Betr.: Atommülllager Asse II
Parameterstudien, 2. südliche Richtstrecke, Drainage, Topfmodell

Abbildung 4: Darstellung der Medianwerte zur maximalen effektiven Dosis (Integrationszeit 7 Tage) über die Expositionspfade Inhalation, Bodenstrahlung und Wolkenstrahlung in verschiedenen Entfernungen vom Freisetzungspunkt für die Szenarien 1-4 in mSv.

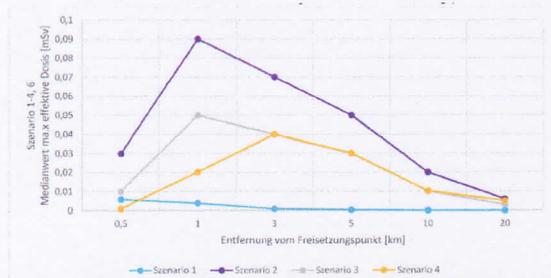
In der Störfallbetrachtung der Parameterstudie (Abb. 4 und 5, S.29/30) zeigen 4 von 6 Szenarien fallende Medianwerte zur maximalen effektiven Dosis ab 1km Abstand vom Freisetzungspunkt und 2 Szenarien fallende Werte ab 3km Abstand vom Freisetzungspunkt.

Danach gilt wohl auch hier: geringere Belastung mit größerem Abstand.

3 dieser Szenarien zeigen bei 1km Abstand den maximalen Medianwert zur max. effektiven Dosis.

1km ist jedoch der größtmögliche Abstand zwischen Wohnbebauung und Freisetzungspunkt, der sich direkt am Schacht Asse II überhaupt nur erreichen lässt.
